大连理工大学大学生服务楼维修改造项目更正文件

(项目编号: DUTBXC-2026125)

大连富越项目管理有限公司会同大连理工大学,就有关问题进行澄清说明,内容如下:

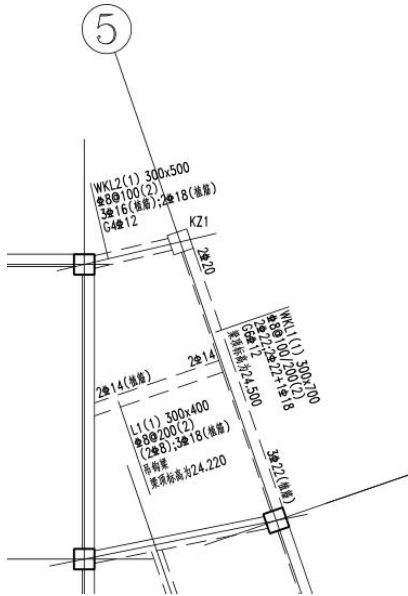
1. 一层 5 轴交 D 轴走廊增加石膏板吊顶。
2. 一层至五层补充墙面玻镁板范围。
3. 三层五层 4 轴交 D 轴处，走廊尽头与房间补充墙面玻镁板与乳胶漆收口做法。
4. 一层至五层玻璃隔断上方隔墙，面向走廊或公区一侧做玻镁饰面板，面向室内一侧饰面做大白乳胶漆。

5. 四层 6 轴至 9 轴交 F 轴至 C 轴处房间及走道吊顶标高调整为 4200mm。

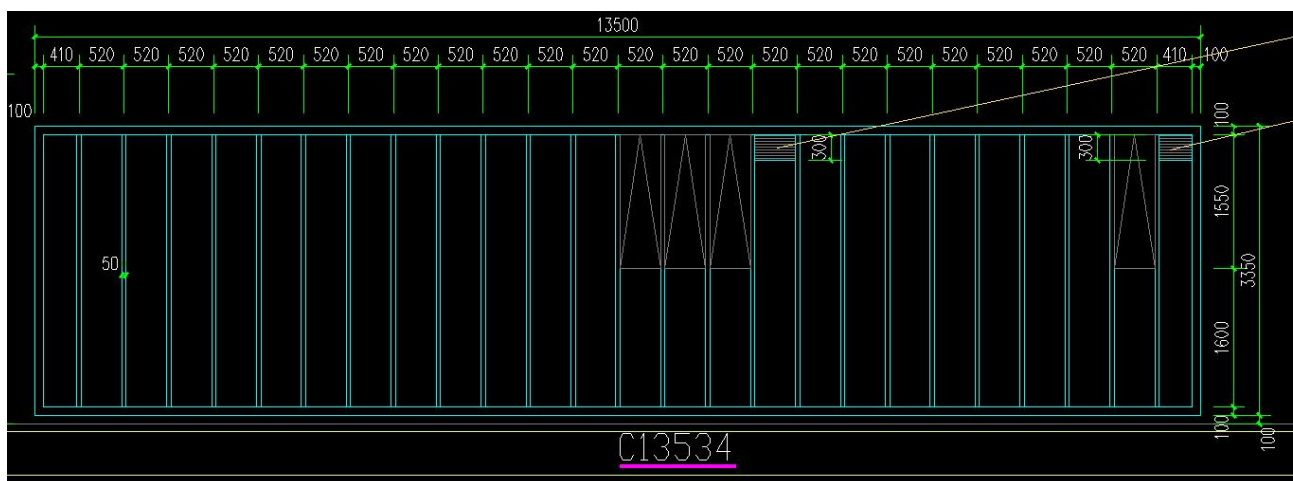
4. 三个楼梯间顶层共计增加了三个断热铝合金框中空玻璃上悬窗 (开窗角大于 70°), (距地 1.2 米设置手动开启按钮)。编号分别为 GC1212 (数量为 1 个), 洞口尺寸为: 1200mm×1200mm; GC1808 (数量为 2 个), 洞口尺寸为: 1800×750;
